改善箇所説明図

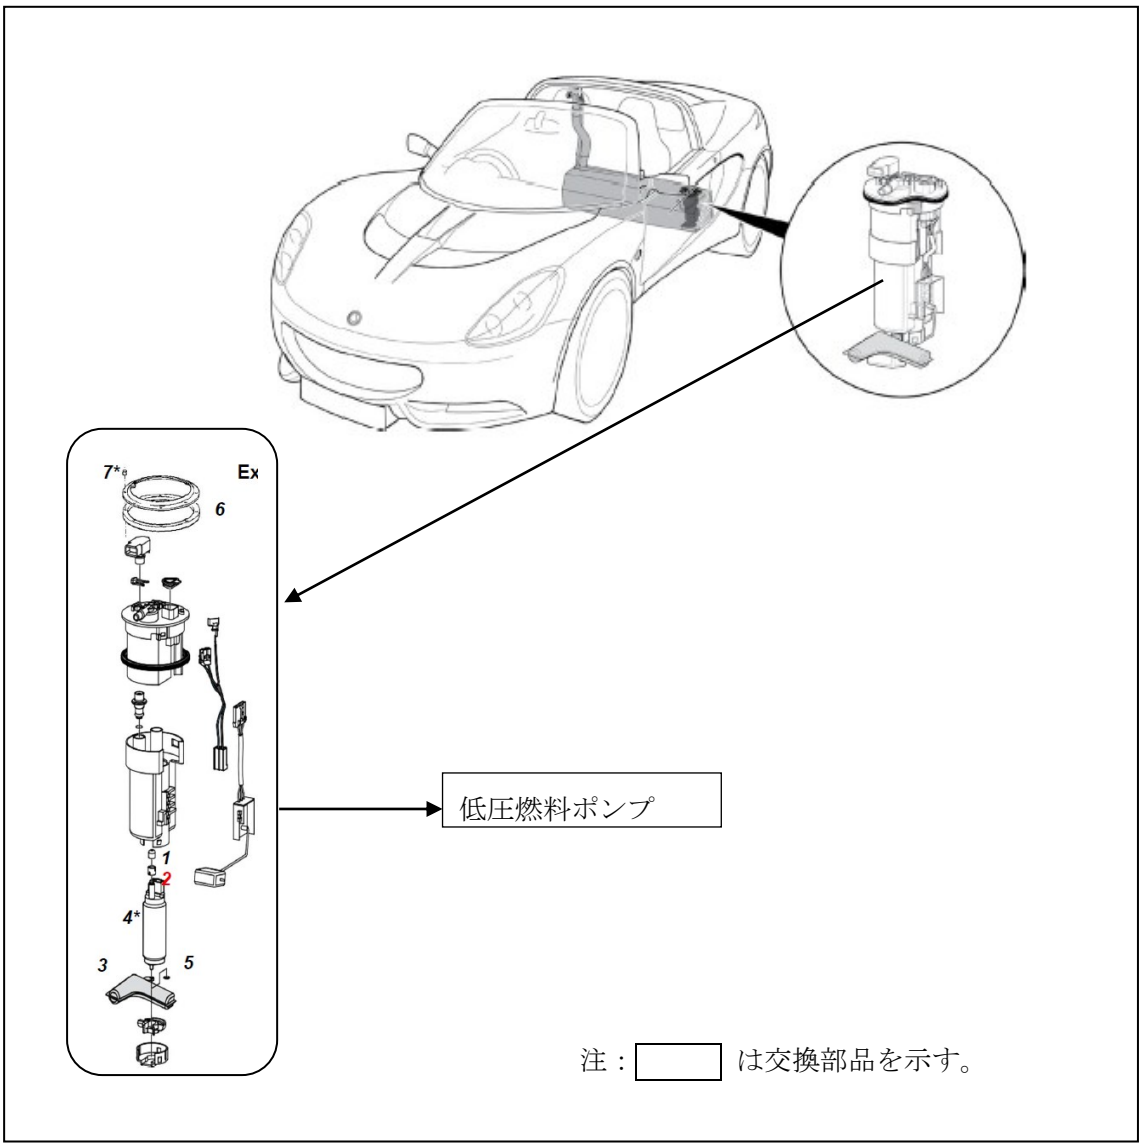
基準不適合発生箇所

低圧燃料ポンプのインペラ（樹脂製羽根車）において、成形条件が不適切なため、樹脂密度が低くなって、燃料により膨潤して変形することがある。そのため、インペラがポンプカバーと接触して燃料ポンプが作動不良となり、最悪の場合、走行中エンストに至るおそれがある。

改善措置の内容

全車両、低圧燃料ポンプを対策品に交換する。

識別：右フロントホイールアーチ内、VIN横に黄色ペイントを塗布。
